Betreft: Transformatie Luciakerk Steensel

Bijlagen: aanvullende overwegingen

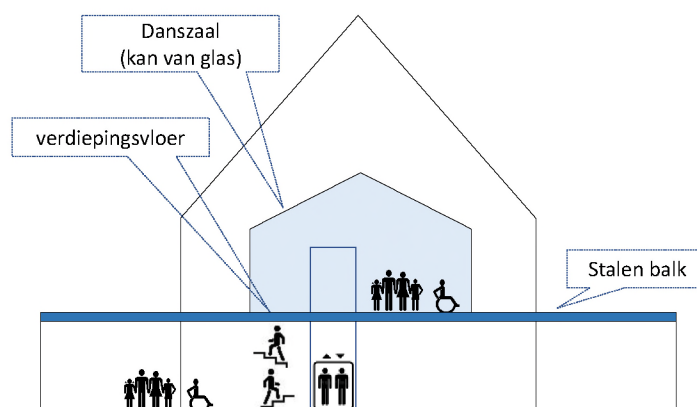
In het raadsvoorstel wordt gesteld dat het constructief te moeilijk (te risicovol) is om een verdiepingvloer aan te brengen. Dit is onjuist en uit de presentatie “rendering” volgt ook duidelijk wáárom dit onjuist is: in het zwevende balkon worden er meerdere zware stalen balken (in blauw weergegeven) door de gevel van de kerk gevoerd (dit is overigens constructief een gebruikelijke oplossing).

Als een zwevend balkon mogelijk is, dan is het maken van een verdiepingvloer net zo goed mogelijk. Navraag bij een architect, een aannemer én een constructeur bevestigen dit: daar kan geen enkele twijfel over bestaan. Tevens bevestigen deze dat realisatie van een kelder in een bestaand gebouw praktisch altijd duurder en risicovoller is dan de realisatie van een verdiepingvloer.

Suggestie verdiepingsvloer

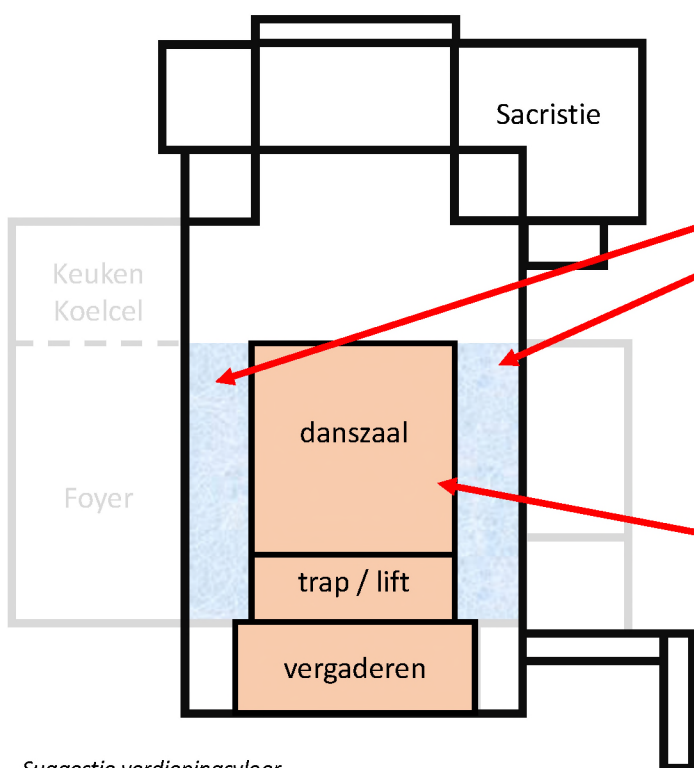
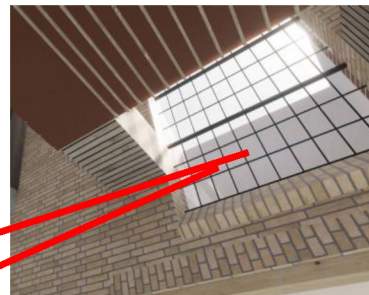
De **verdiepingsvloer** kan ook met een lift en trappartij bereikbaar zijn en dat biedt veel voordelen:

1. de danszaal op een verdieping is over het volle vloeroppervlak bruikbaar: dus geen steunberen van de kerk die de dansers in ruimte en beweging beperken zoals in het huidige ontwerp:

2. de danszaal kan licht worden en is dus niet (zoals in huidig ontwerp) zonder ramen en beperkt daklicht
3. er zijn legio voorbeelden van goed **geluid- én warmteisolerende** glazen “kassen” in kantoren
4. rondom de danszaal kan een glazen scheidingsvloer worden aangebracht om licht door te laten naar beneden en vrij zicht te geven naar boven (iets dergelijks zit ook in het huidig ontwerp bij het balkon)
5. de karakteristieke booglampen in de kerk kunnen prima en in het zicht behouden blijven
6. zicht op de magnefieke houten kap van de kerk blijft vrij en komt zelfs voor de bezoekers dichterbij

Suggestie licht van kerkramen door “glazen” vloer

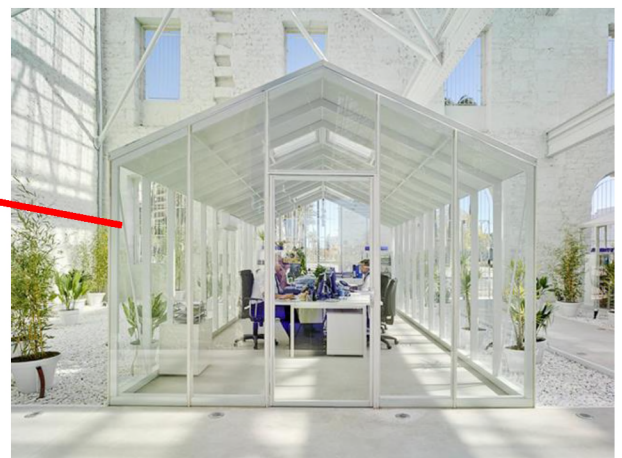
Suggestie: danszaal van geluid en warmte isolerend
